can-am**ATV
SERVICE
Bulletin**

Дата: **11 августа 2008** Предмет: **Несоответствующая наклейка системы D.E.S.S. на Can-Am Outlander 400 EFI** No. **2009-5**

Наклейка D.E.S.S.

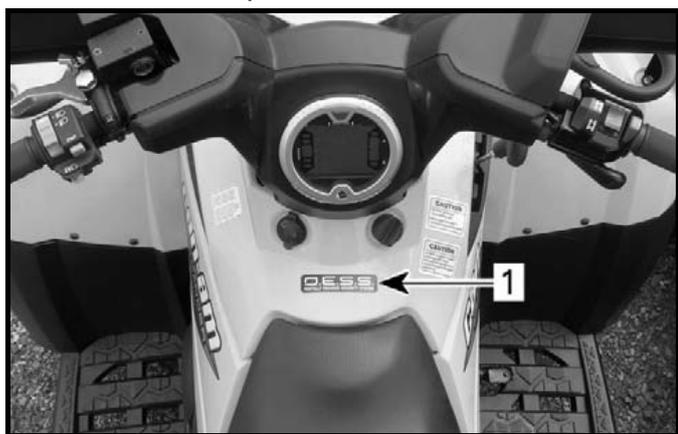
На ограниченном количестве вышеуказанных мотовездеходов, была размещена несоответствующая наклейка системы D.E.S.S. Как описано в документации BRP, на мотовездеходах Outlander 400 EFI 2009 модельного года система D.E.S.S. отсутствует. Во избежание непонятных ситуаций следует удалить несоответствующую наклейку D.E.S.S.

Для определения места расположения несоответствующей наклейки D.E.S.S. обратитесь к иллюстрации ниже.

1. Несоответствующая наклейка D.E.S.S.
